Affinamento depurativo a valle del depuratore in Comune di Merone (CO)

PERIZIA DI VARIANTE N.02

ALLEGATO N.07
SEZIONI TIPO GRGLIATORE E DISSABBIATORE
STATO DI PROGETTO E STATO DI VARIANTE N.02

SEZIONE LONGITUDINALE GRIGLIATORE DA PERIZIA DI VARIANTE N.02

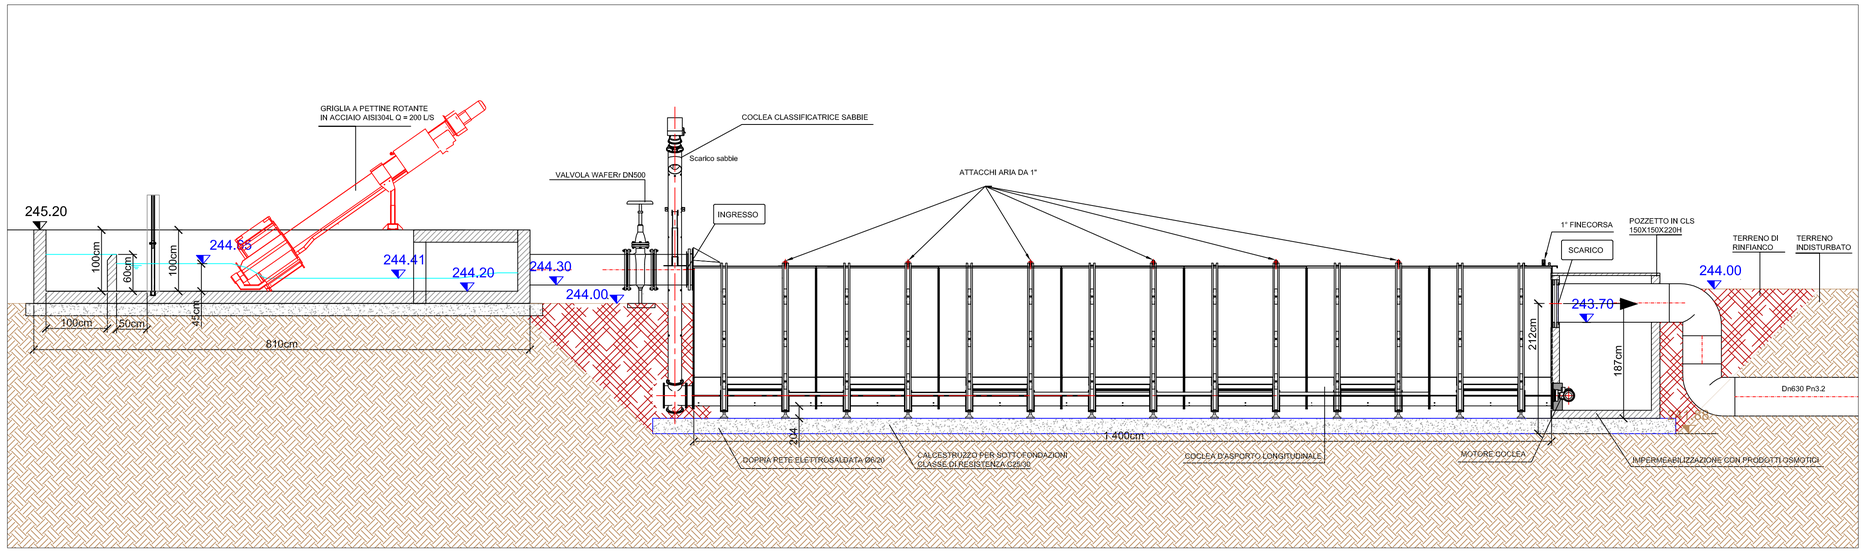
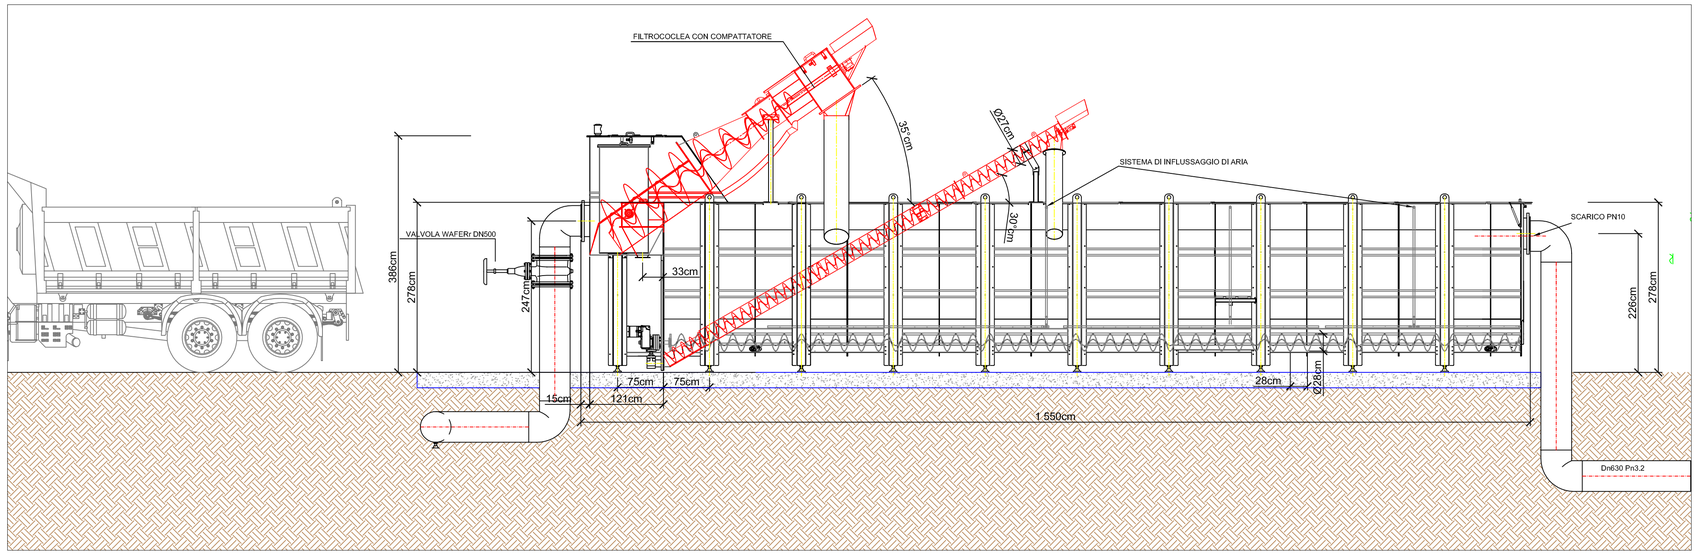
VANTAGGI ATTESI DALLA VARIANTE PROGETTUALE:

1. Minor ingombro delle opere e possibilità di creare una corsia perimetrale per l'accesso ai mezzi di manutenzione;
2. Maggior rapidità di sostituzione dei singoli elementi fuori terra rispetto all'impianto interrato del progetto esecutivo approvato;
3. Minor quantità di parti in movimento soggette a manutenzioni e riparazioni più frequenti;
4. Rialzamento delle parti elettriche e dei quadri di comando, che assicura maggiore isolamento delle componenti dall'umidità.
